改善箇所説明図

【改善措置の内容】

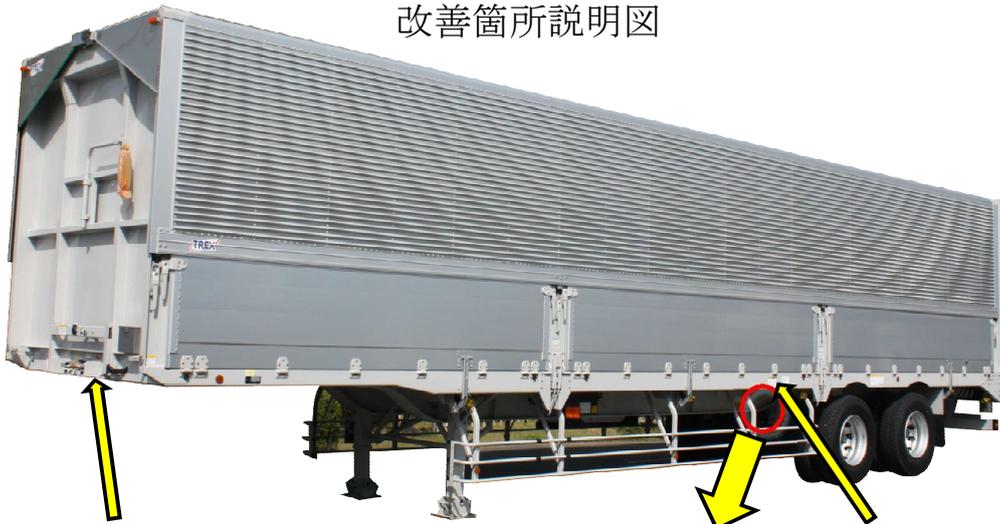
- (1) 交換期限を超えて使用されたスプリングブレーキチャンバ内のダイヤフラムの劣化等によりエア漏れを生じるものがある。そのため、ブレーキ系統のエア圧が低下して駐車ブレーキが作動し、ブレーキの引きずりを生じ、そのまま走行を続けるとドラムが過熱して、最悪の場合、火災に至るおそれがある。
- (2) 交換期限を超えて使用されたスプリングチャンバ内のダイヤフラムの劣化等により、エア漏れを生じるものがある。そのため、ブレーキ系統のエア圧が低下して駐車ブレーキが作動し、操作バルブがエア供給を停止するが、エア圧回復後もその状態を維持するため、ドライバーが走行前に駐車ブレーキを解除しない場合、ブレーキの引きずりを生じ、そのまま走行を続けるとドラムが過熱して、最悪の場合、火災に至るおそれがある。

- (1)
- ① 使用者への周知を徹底するため、直接訪問し、リーフレットにより、定期点検や定期交換が重要な部品について注意喚起する。
 - ② 直接訪問又は、当社工場等への入庫により、スプリングブレーキチャンバの定期交換状況の確認を行い、ラベルに次期交換時期を記入し、全車両に貼り付ける。交換時期を超えている車両は、定期交換を促す。また、エア漏れチェックを実施し、エア漏れが確認された場合は、使用者へ点検・整備を促す。
- (2)
- ① スプリングチャンバのダイヤフラムの定期交換とエア漏れがある場合の対処方法に関し、警告ラベルを全車両に貼り付ける。
 - ② 中期ブレーキ規制以前の機能を有する操作バルブが装着されているか確認し、装着されている車両について、ブレーキ配管系統のエア圧低下に関与しないものに交換する。
